## プリント基板用端子台 LL5.08 のデザイン変更のお知らせ

旧デザイン

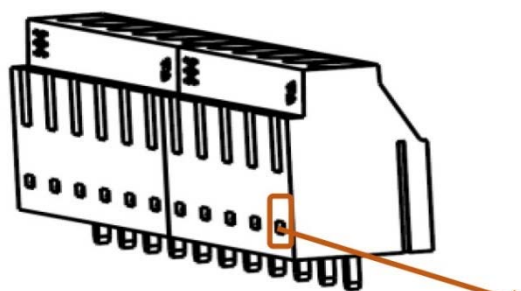
端子台の電線挿入部裏側のハウジングのデザインが変更となります(下図参照)。この変更により、金属パーツへの予期せぬ接触を防ぎ、安全性を高めます。

金属パーツの  
露出部分が  
小さくなりました
